## INFORMACJA NR 1

Dotyczy: Postępowania o udzielenie zamówienia publicznego prowadzonego w trybie przetargu nieograniczonego, którego przedmiotem jest Remont i wyposażenie świetlic wiejskich na terenie Gminy Nowy Korczyn z zachowaniem zasad określonych ustawą z dnia 29 stycznia 2004 r. Prawo zamówień publicznych ((Dz. U. z 2013 r. poz. 907, ze zm.) zwanej dalej ustawą. Wartość przedmiotu zamówienia nie przekracza kwoty, o której mowa w art. 11 ust. 8 ustawy.

W związku z przysłanym zapytaniem dot. postępowania pn. „Remont i wyposażenie świetlic wiejskich na terenie Gminy Nowy Korczyn” Gmina Nowy Korczyn udziela wyjaśnień jak poniżej oraz informuje, że nastąpiła modyfikacja przedmiarów robót - stanowiące załącznik do informacji - na podstawie których należy opracować kosztorysy ofertowe.

PARCHOCIN – WYKAZ STOLARKI OKIENNEJ  
(elev. wsch. i pld.)

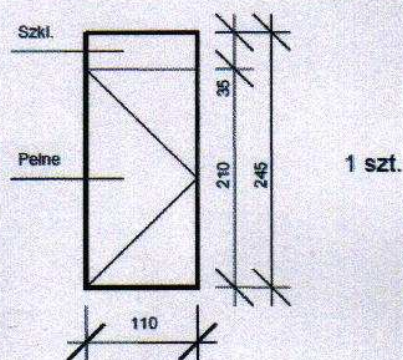
3. Prosimy o zamieszczenie wykazu stolarki budowlanej.

**Odpowiedź:** Poniżej załączono zestawienie stolarki

### BŁOTNOWOLA – WYKAZ STOLARKI OKIENNEJ (elev. płn. i zach.)

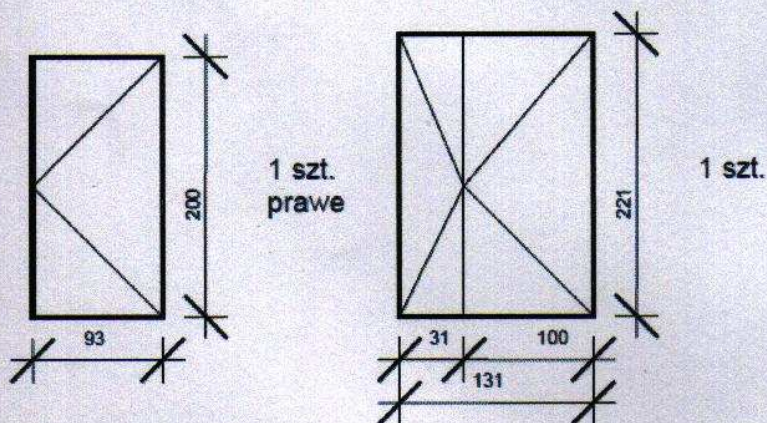
4. Prosimy o zamieszczenie wykazu stolarki budowlanej.

**Odpowiedź:** Poniżej załączono zestawienie stolarki okiennej i drzwiowej

GROTNIKI – WYKAZ STOLARKI OKIENNEJ  
(elew. wsch., zach., pln. i pld.)

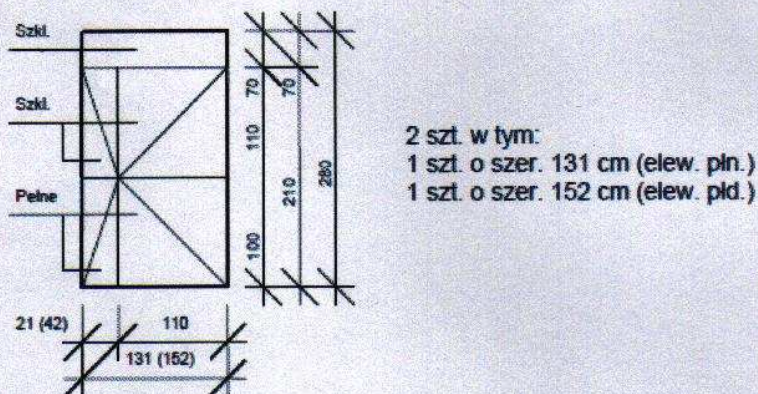
5. Prosimy o zamieszczenie wykazu stolarki budowlanej.

**Odpowiedź:** Wykaz stolarki okiennej i drzwiowej zewnętrznej. Stolarkę drzwiową wewnętrzną wycenić zgodnie z przedmiarem robót.
